Title - Sujet Dry docking of CCGS Samuel Risley	
Solicitation No. - N° de l'invitation F2599-165017/A	Amendment No. - N° modif. 003
Client Reference No. - N° de référence du client F2599-165017	Date 2016-05-18
GETS Reference No. - N° de référence de SEAG PW-\$\$MD-021-25830	
File No. - N° de dossier 021md.F2599-165017	CCC No./N° CCC - FMS No./N° VME
Solicitation Closes - L'invitation prend fin at - à 02:00 PM on - le 2016-05-27	Time Zone Fuseau horaire Eastern Daylight Saving Time EDT
F.O.B. - F.A.B. Plant-Usine: <input type="checkbox"/> Destination: <input type="checkbox"/> Other-Autre: <input type="checkbox"/>	
Address Enquiries to: - Adresser toutes questions à: Byron, Dan	Buyer Id - Id de l'acheteur 021md
Telephone No. - N° de téléphone (819) 420-2898 ()	FAX No. - N° de FAX () -
Destination - of Goods, Services, and Construction: Destination - des biens, services et construction:

La modification n° 3 de l'invitation à soumissionner vise à :

- 1) Présenter les questions et réponses reçues jusqu'à présent.

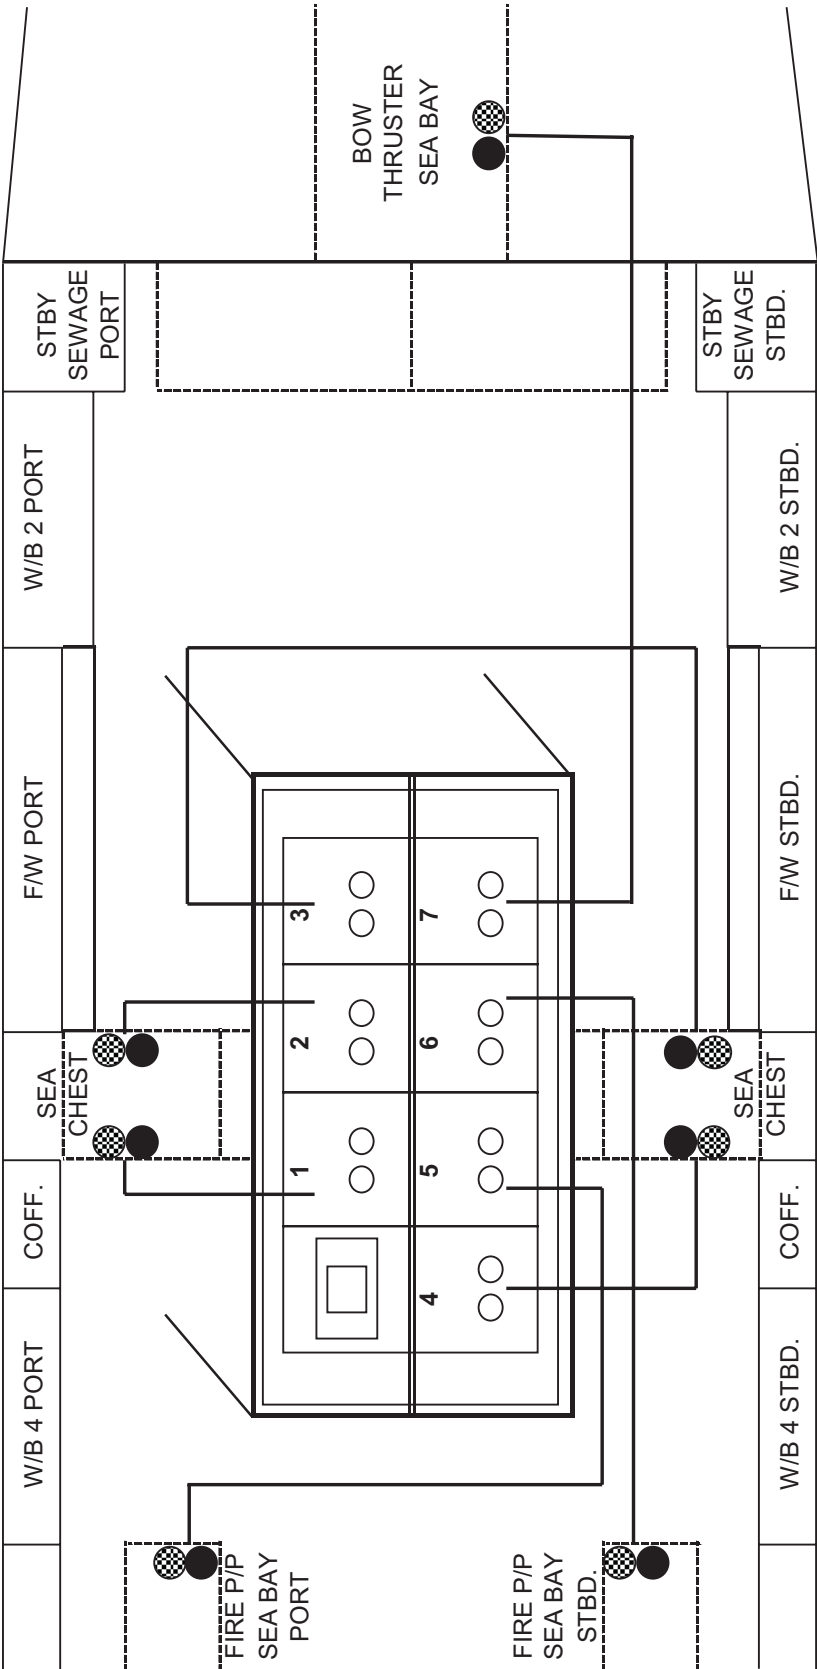
Numéro de la question	Question	Réponse
14	Article 9.0 - Remplacement du système de courant imposé C-2000 Combien d'anodes doivent être enlevés? Quelle sont les dimensions de la plaque à insérer, quelle est l'épaisseur de la plaque et quelle nuance d'acier doit-on utiliser?	<p>Les deux systèmes pour le système de courant imposé C-2000;</p> <p>1) Système anti-refoulement :</p> <ul style="list-style-type: none">- Comprend 14 anodes situées dans différentes différentes prises d'eau comme indiqué dans le diagramme excel. Chaque anode est située dans un cofferdam individuel.- L'enlèvement consistera à enlever l'anode et souder une plaque de recouvrement d'environ 95 mm de diam. pour sceller le cofferdam comme indiquer dans le PDF ci-joint. <p>2) Système de protection contre la corrosion :</p> <ul style="list-style-type: none">- Composé de 4 grandes anodes (dimensions approx. 610 mm x 450 mm). Deux anodes situées dans l'espace prévu pour propulseur d'étrave et requièrent deux plaque d'acier de nuance E de 36,5 mm d'épaisseur et deux anodes à l'arrière des prises d'eau E/R de dimensions similaires qui requièrent des plaque d'acier de nuance E de 12,5 .- Les anodes doivent être découpées et des plaques doivent être soudées à la plaque de bordé. <p>Voir dessins et images joints à la présente modification d'appel d'offres.</p>
